ARRÊTÉ N° ARR_2023_0938_AT_RD14_ARBOIS
Portant accord technique de voirie

Renforcement BT Poste "ZONE INDUSTRIELLE"
Route de Villeneuve (R. D. n°14)

AFFAIRE ENEDIS No :
DC23/028486

TEL : 03 84 79 49 23
OBJET : ARTICLE R323 - 25
ARBOIS - RFO BT - POSTE ZONE INDUSTRIELLE
RD14
ARBOIS

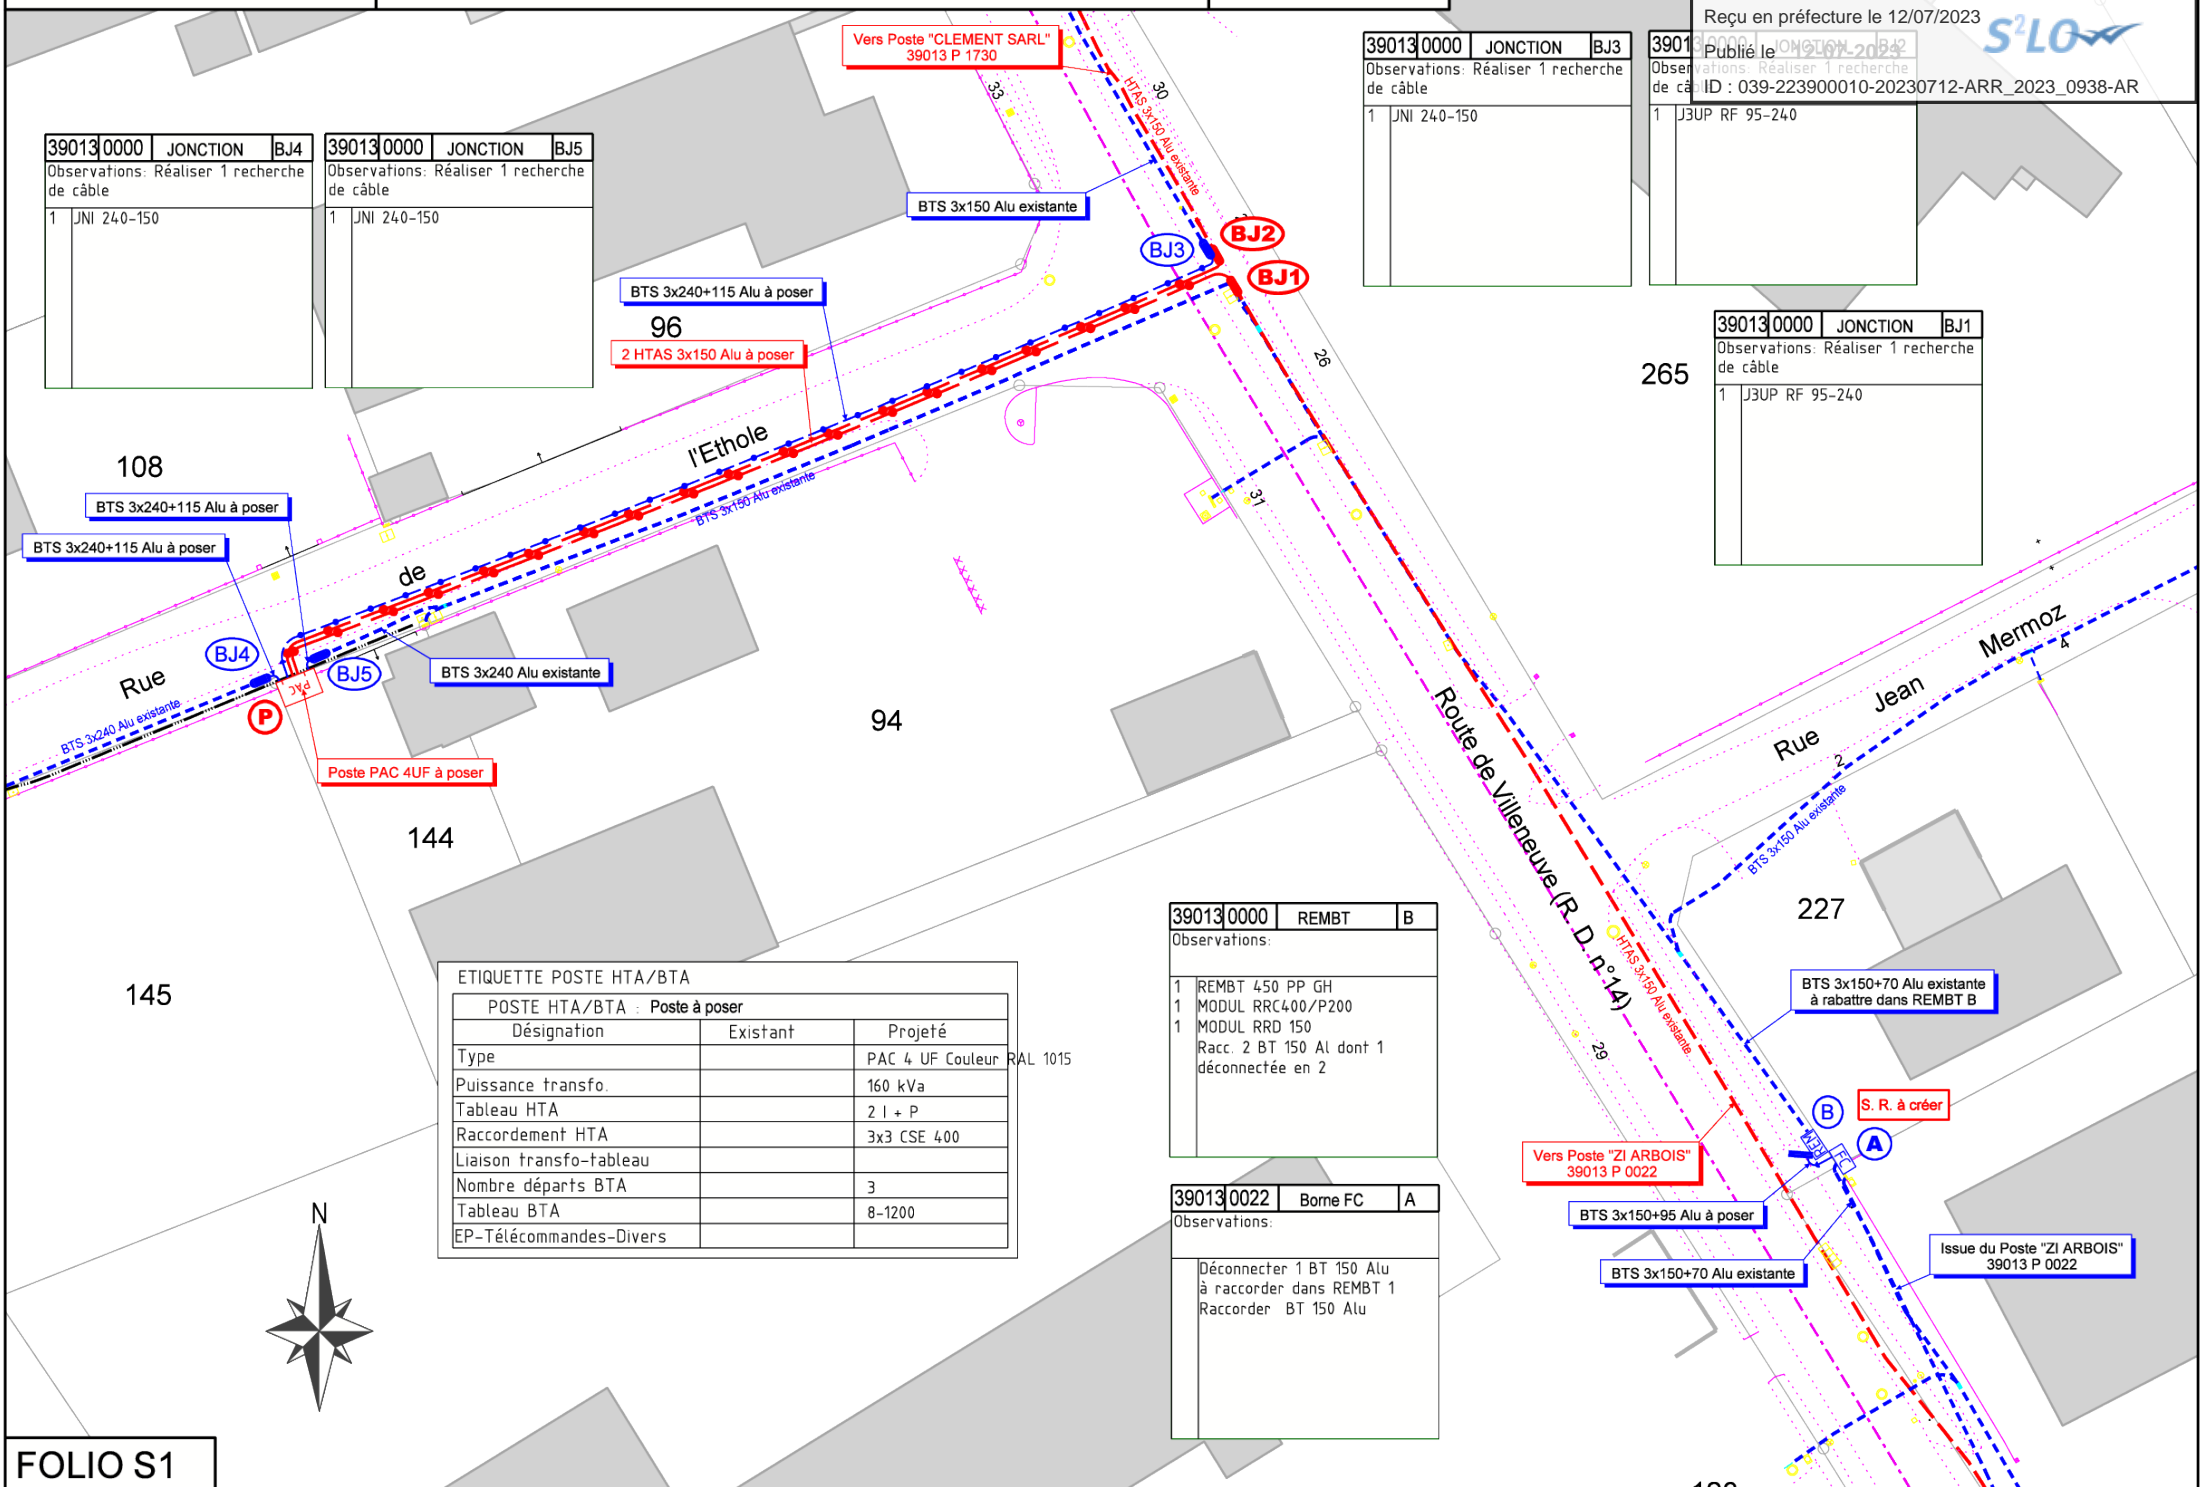
Une tranchée transversale sera implantée sous chaussée au PR 0+0926.

- TRANCHÉE SOUS CHAUSSÉE

Tranchée ouverte sous chaussée souple - réseau secondaire non renforcé :

- Sciage soigné de la chaussée à la scie diamantée, ouverture de la fouille.
- Extraction, évacuation des matériaux en décharge.
- Pose du réseau, enrobage de celui-ci en sable, sur une épaisseur de 20 cm.
- Installation d'un grillage avertisseur, à 10 cm au-dessus de la génératrice supérieure.
- Remblaiement en G.N.T 0/31.5.
- Compactage par couches de 30 cm.

Réfection provisoire : dès la fin des travaux, à l'enrobé à froid ou à l'émulsion de bitume bicouche, gravillons 6/10 et 4/6.

Réfection définitive : environ 2 à 3 mois après la réfection provisoire, comprenant :

- Redécoupage de la chaussée, 0.10 m de part et d'autre des deux lèvres de la tranchée.
- Décaissement de celle-ci sur 6 cm, réalisation d'un B.B.S.G 0/10, non calcaire.
- Fermeture des joints à l'émulsion de bitume.
